RENESAS TECHNICAL UPDATE

製品分類	MPU & MCU	発行番号	TN-RH8-B0111D/J	Rev.	第4版
題名	RH850/E1x ユーザーズマニュアル ハードウェア編 Rev.1.20 に対する正誤表		情報分類	技術情報	
適用製品	RH850/E1x-FCC1	対象ロット等	関連資料	下記関連資料参照	
	RH850/E1M-S RH850/E1L	—

RH850/E1x ユーザーズマニュアル ハードウェア編 Rev1.20 に対する正誤表を示します。

外形寸法図(BGA)

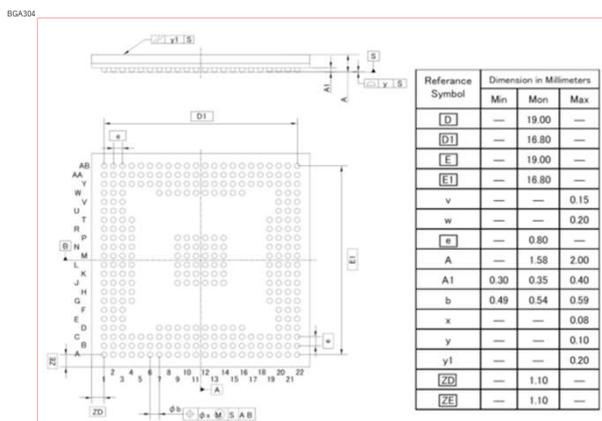
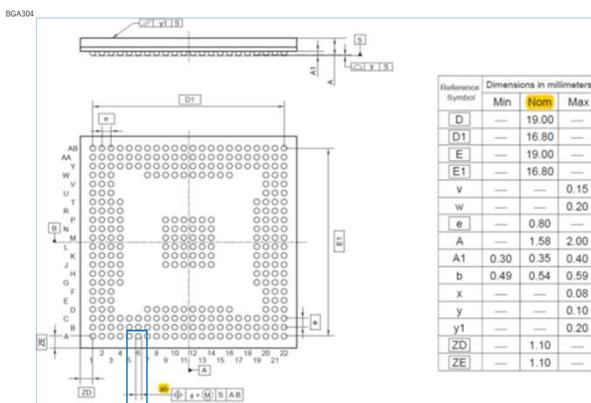
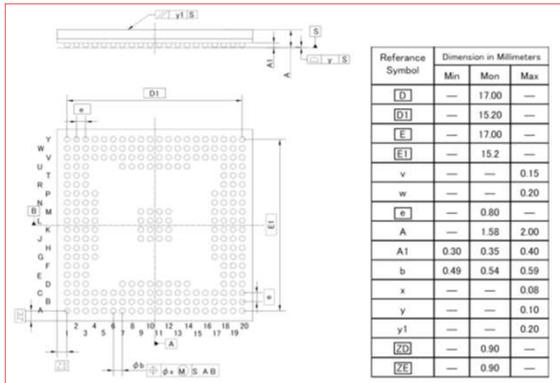
修正前

修正後

図 16.5 チャンネルモードの状態遷移図

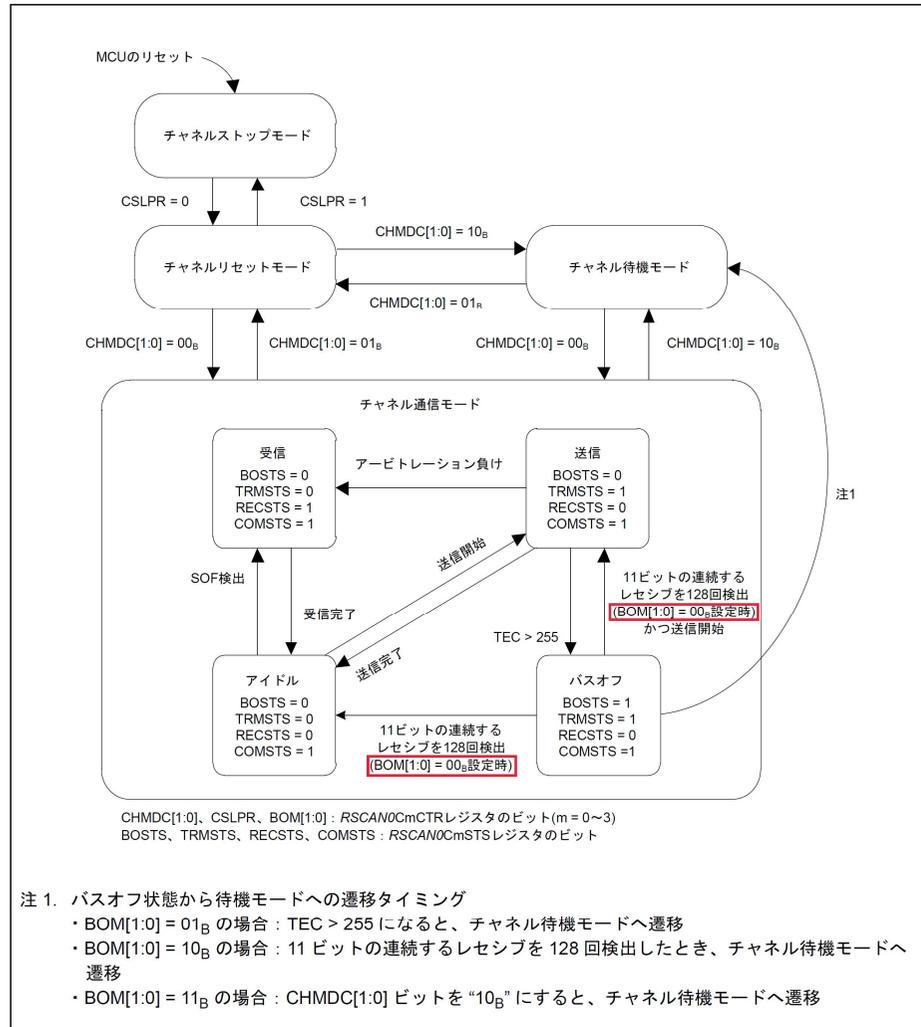
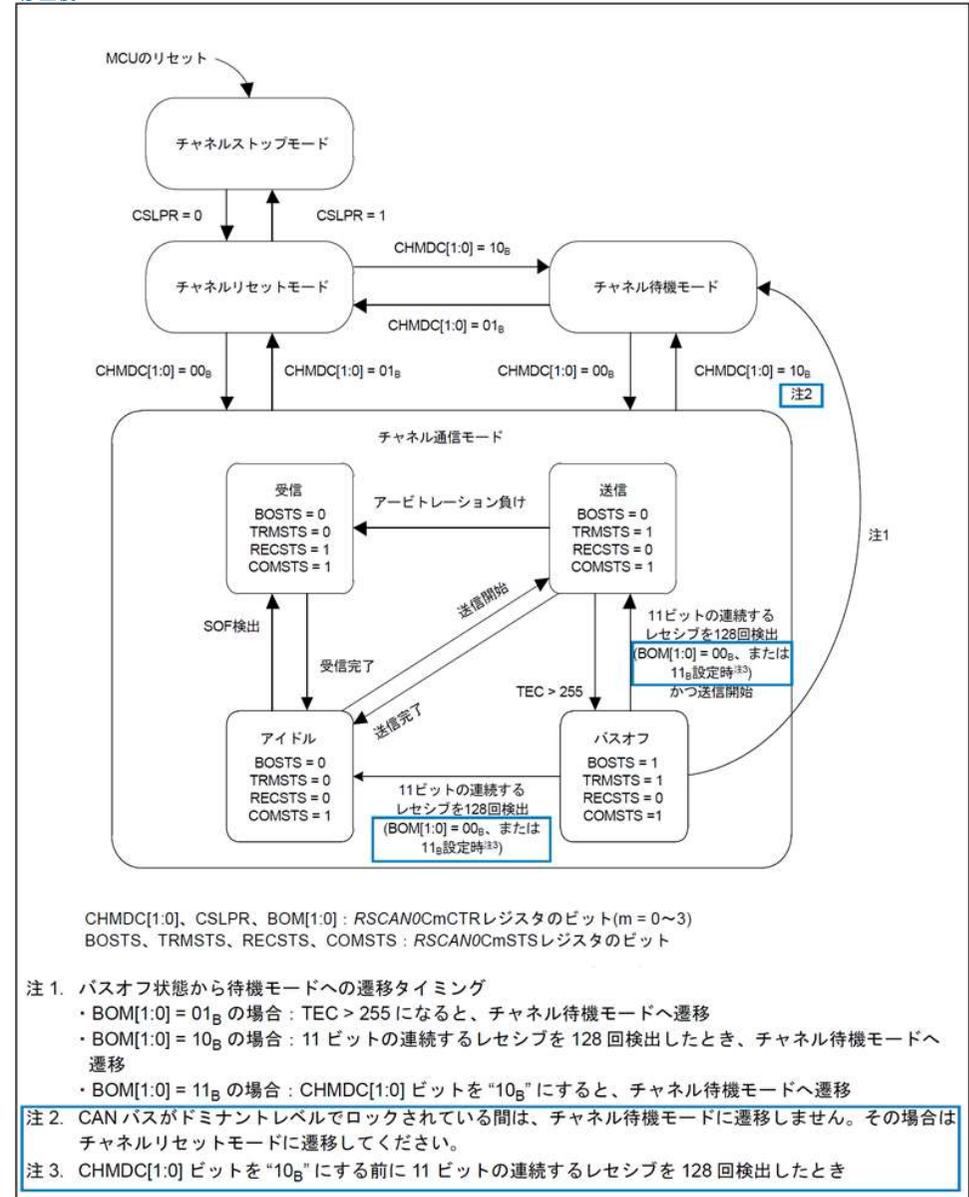
修正前

修正後
